Bricka - växelaxel

Washer - gear shaft

NY KOPPLING 250 84

NEW CLUTCH 250 84

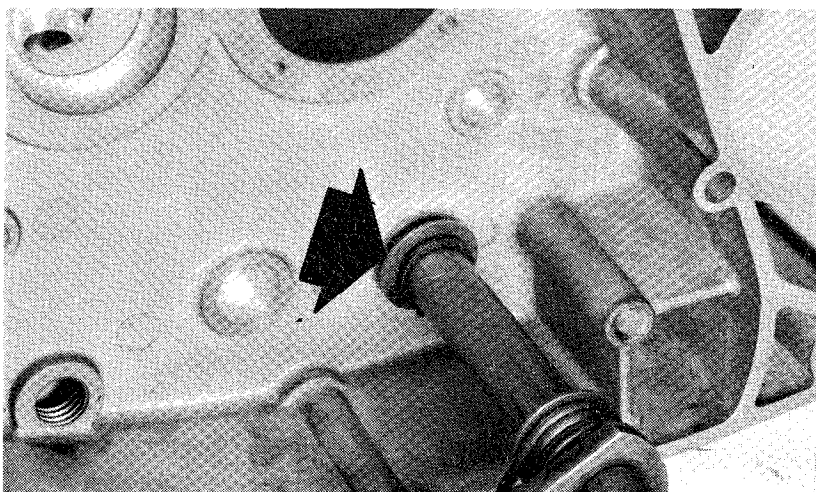
För mindre slitage har vi i produktionen infört en bricka, 29 95 175-01, 15 x 24 x 1, på växelaxelns högra del. Brickan placeras mellan växelaxelns låsring och höger vevhushalva.

For reducing wear, we have in the production introduced a washer, 29 95 175-01, 15 x 24 x 1, on the right part of the gear shaft. The washer is located between the circlip on the gear shaft and the right crankcase half.

Var god notera: Bricka 29 95 175-01.

Please note: Washer 29 95 175-01.

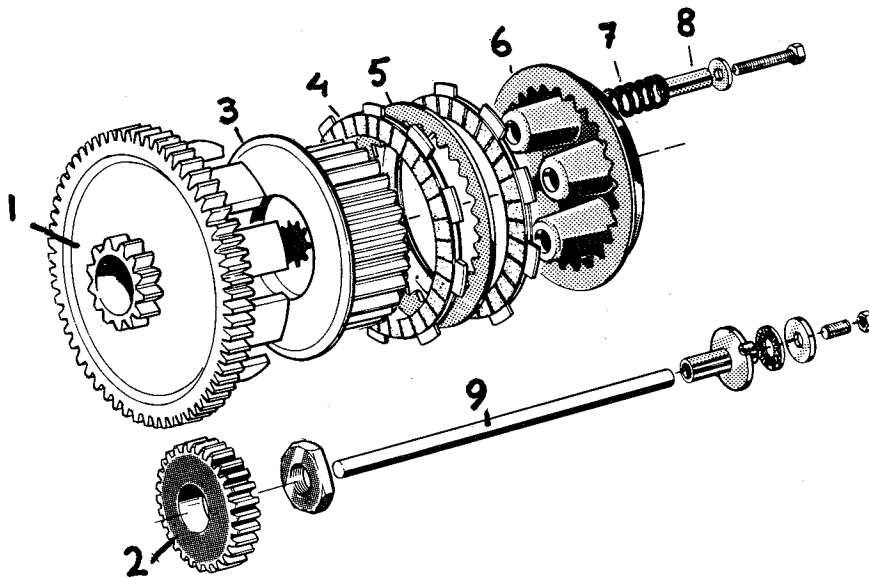
Vi har under löpande produktion infört en ny koppling på 240-250 CR, 84. Den nya kopplingen har samma kopplingskrans, drivhjul och kopplingscentrum som 4-taktaren, vilket innebär att det sitter 8 lameller plus 7 mellanskivor i kopplingen. Kopplingsfjädrarna är nya och tryckstangen är samma som på 4-takt.

We have during production changed the clutch on 240-250 CR, 84. The new clutch has the same clutch gear, drive gear and clutch hub as the 4-stroke, which means there are 8 clutch plates with lining and 7 plates without lining. The clutch springs are new and the pushrod is the same as on the 4-stroke.

Kopplingskransen finns både med och utan lätthål, dock på samma reservdelsnummer.

The clutch gear can occur both with and without holes for lowering the weight, and both have the same spare part number.
